改善箇所説明図①

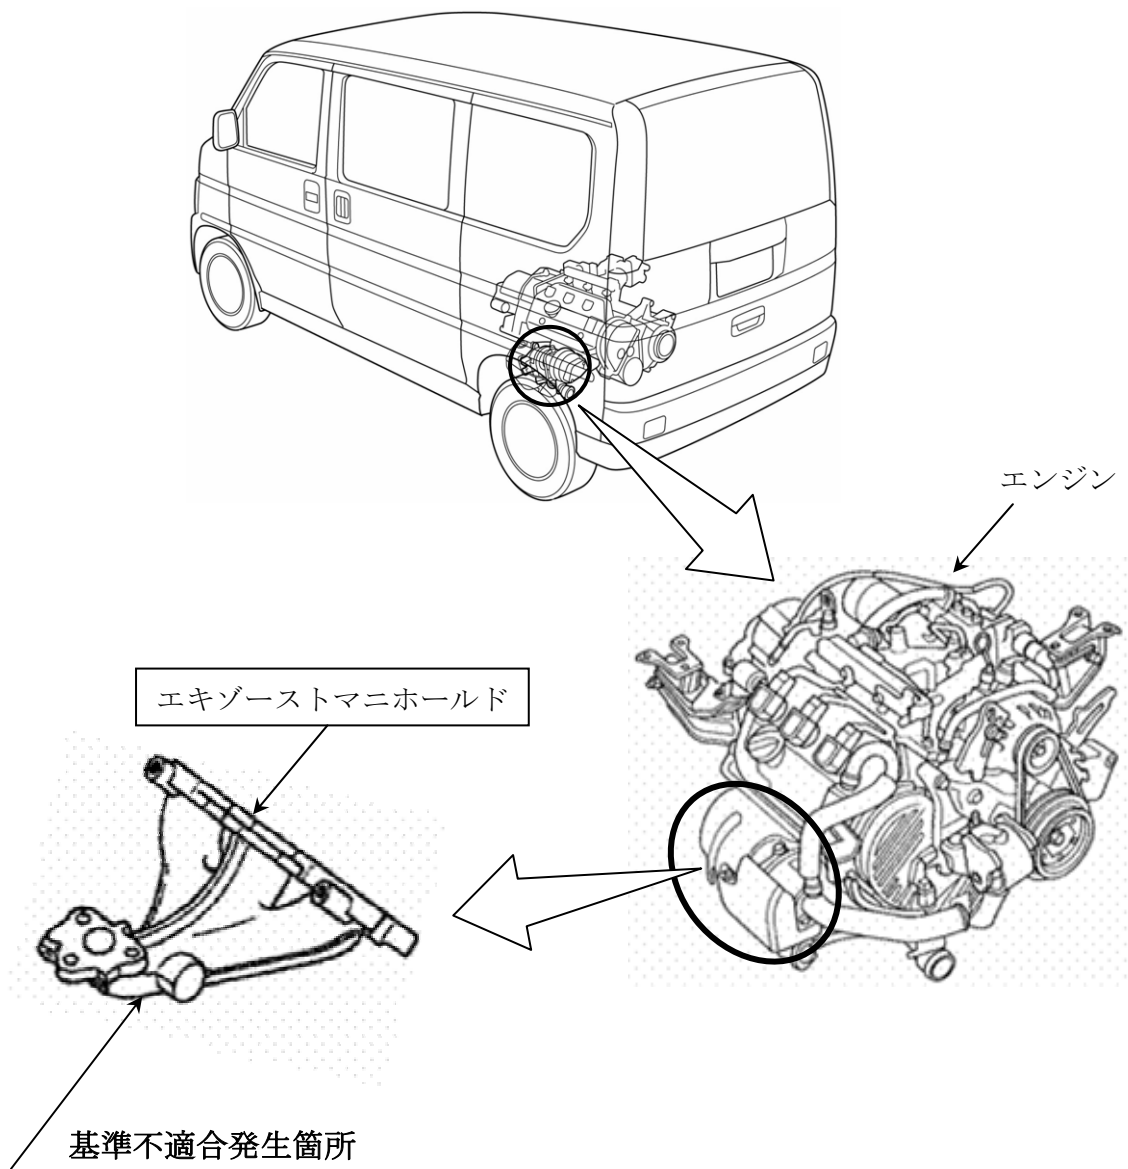
ターボチャージャ付車両において、エキゾーストマニホールドの材質が不適切なため、登坂路走行を頻繁に繰り返し行くと、熱による膨張・収縮で亀裂が生じ、排出ガスが漏れるものがある。

全車両、エキゾーストマニホールド一式を対策品と交換する。

識別：運転席ドアロアヒンジ上側ボルト頭部に黄色ペイントを塗布する。
